Nábřeží řeky Svatky - Realizace protipovodňových opatření
města Brna – etapy VII a VIII (ORG 5344)

ZMĚNOVÝ LIST

ZL 122

- Úprava zábradlí

2. Tábořského nábřeží

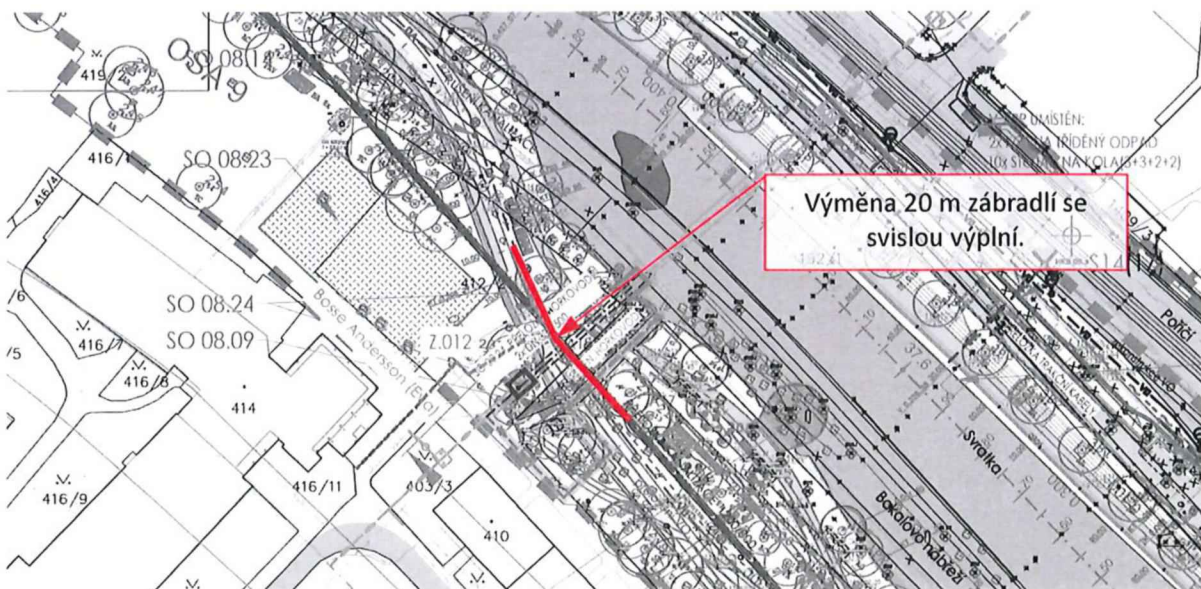
K tomuto úseku bylo vydáno samostatné vyjádření ze dne 17.3.202, kde bylo doporučena výměna zábradelní výplně z důvodu vnímání navazujících konstrukcí. Na základě dalších jednání se došlo k závěru, že bude použita výplně charakteru, jak je umístěna na odlehčovacích komorách a na kolonádě. Tato změna je již schválená.

1. **Bakalovo nábreží**

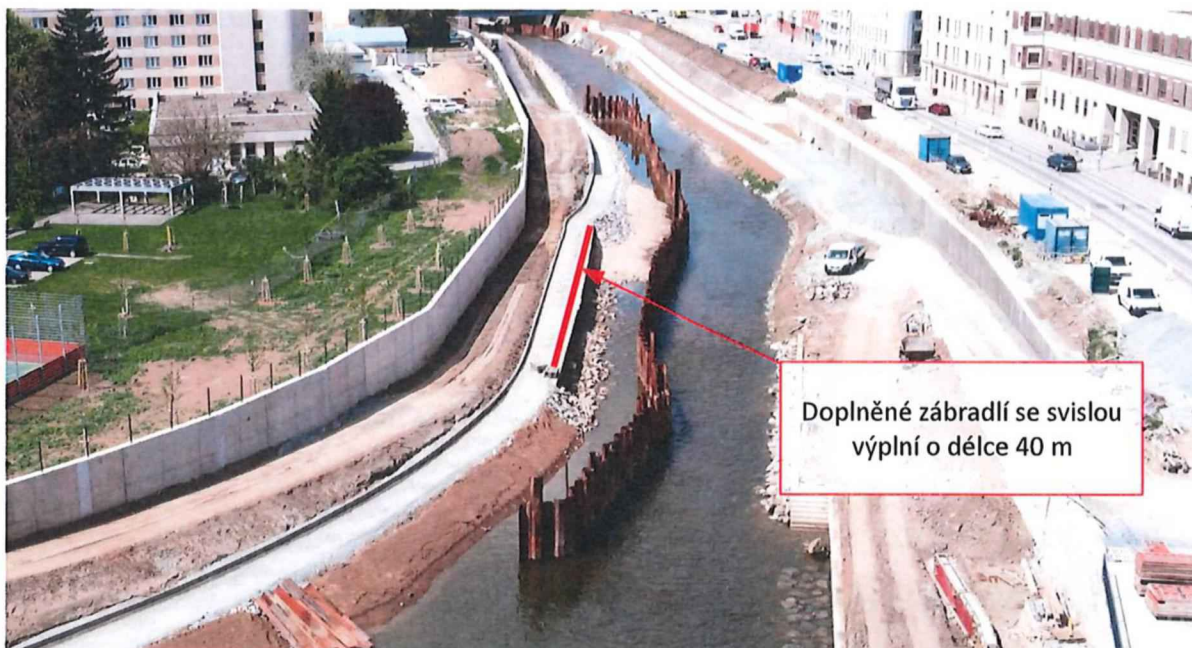
Jedná se o místo na pravém břehu ve staničení 35,71 až 35,75 Km, kde stezka vede nad ponechanou stávající nábrežní stěnou. K této stěně však není z vodohospodářského důvodu doplněn svah a vzniká tím tedy volná hrana pádu do koryta řeky. V tomto místě bude doplněno demontovatelné zábradlí o výšce 1,1 m se svislou výplní o stejném charakteru jako na objektu kolonády a odlehčovacích šachet kanalizace. Celková délka tohoto zábradlí činí cca 40,0 m.
